Redovisning av samråd och ställningstagande inför granskning av förslag till detaljplan för Genua 1 i stadsdelen Ladugårdsgärdet (cirka 40 bostäder)

Plansamrådsförslag med påbyggd ursprungsbyggnad samt nybyggnad i framskjutet läge. Vy mot väster, från Östhammarsgatan. Bild: Marge Arkitekter

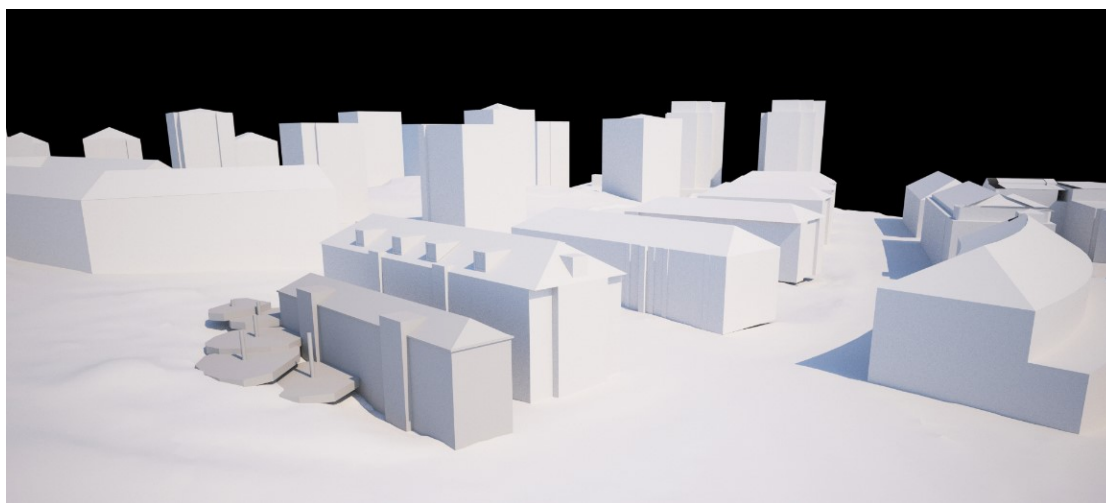
Länsstyrelsen, Kulturförvaltningen, Skönhetsrådet, boende med flera framför att planförslaget antas medföra förvanskning på den befintliga byggnaden. Förslaget befaras även medföra negativa konsekvenser för stadsbilden och Nationalstadsparkens kulturvärden.

Östermalms stadsdelsnämnd, Naturskyddsföreningen, flera remissinstanser och boenden framför att planförslaget medför stora ingrepp i naturmiljön. De betonar också vikten av att projektet säkerställer kompensationsplantering för de träd som tas bort. KDF anser att bebyggelsefronten bör dras tillbaka från fastighetsgränsen. Det skulle innebära mindre påverkan på naturmiljön och ett bibehållande av en grön fond i parken samt dess gröna entré.

Kvarteren Genua och London utgör en enhetlig bebyggelseensemble, med lamellhus med ett traditionellt taklandskap med flacka valmade sadeltak. Samrådsförslaget bärande idé, som innebar att den tillkommande påbyggnaden placerades i en högre takvolym, bryter mot kvarterens rådande taktypologi. I syfte att erhålla kontinuitet i stadslandskapets skala anser stadsbyggnadskontoret att den föreslagna påbyggnaden ska utgå ur planförslaget.

- Den föreslagna takpåbyggnaden på den befintliga byggnaden utgår.
- Bostäder inryms i vindsvåningen i befintlig byggnad.
- Volymen för den föreslagna bostadsbyggnaden väster om befintlig byggnad bearbetas. Byggnaden föreslås bli kortare, sänkas en våning och minska i djup i syfte att minimera negativ påverkan på natur- och kulturvärden i Nationalstadsparken och i stadsdelen.
- Nybyggnaden dras tillbaka något från fastighetsgränsen.
